Nom : Laurent Calatayud  
 Entité : SHS EMEA FBA FRA CS SO-TSC  
 Téléphone : 0820 80 75 69  
 laurent.calatayud@siemens-healthineers.com  
 N/réf. : AX027/20/S  
 Date : 27 Avril 2020

**IMPORTANT : Lettre de sécurité AX027/20/S concernant la réparation du générateur radiologique Polydoros M25 révision 04 faisant partie de certains systèmes Cios Spin et Cios Alpha**

N° Installation :  
 Système concerné :  
 Action corrective : AX028/20/S

figure 1 : exemple de chariot porte-moniteur raccordé à la prise X10 de l'unité principale (arceau) par le câble principal

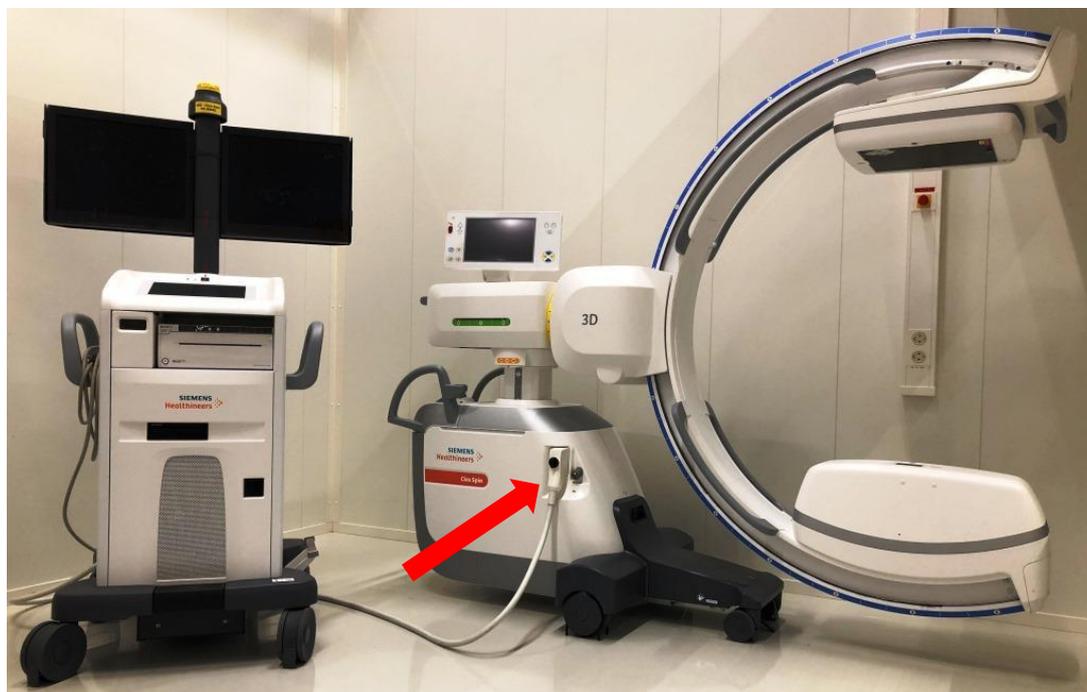
Pendant le fonctionnement du système Cios, le chariot porte-moniteur est relié électriquement au système principal (arceau) par un câble principal. Ce câble peut être branché ou débranché de la prise X10 du système principal (arceau) à tout moment durant un examen clinique (voir figures 1 et 2). Le fait de débrancher le câble principal peut générer une tension électrique dangereuse (jusqu'à 67,6 V CC) au niveau de la prise X10, risquant de causer un choc électrique si l'utilisateur ou une autre personne touche les broches de contact de la prise X10. Les broches de contact de la prise X10 sont accessibles lorsque le câble principal est débranché de la prise X10 (voir figures 2 et 3).

Il n'y a pas d'incidence sur le fonctionnement du système, mais le problème représente un danger pour la santé de l'utilisateur ou d'autres personnes en raison du risque de choc électrique décrit ci-dessus lorsque le câble principal est débranché et que l'utilisateur ou une autre personne touche les broches de contact de la prise X10.

Le problème a été décelé par le fabricant lors du montage du système lors du débranchement de la fiche du câble principal. La cause du problème est un défaut de conception dans un composant du générateur Polydoros M25 révision 04.

Nous déconseillons vivement de débrancher le câble principal tant que le générateur n'a pas été réparé par un technicien de maintenance.

Un technicien de maintenance réparera le générateur du système concerné sur votre site.

Après la réparation du générateur, la cause du problème qui provoquait une tension électrique dangereuse au niveau de la prise X10 sera éliminée.
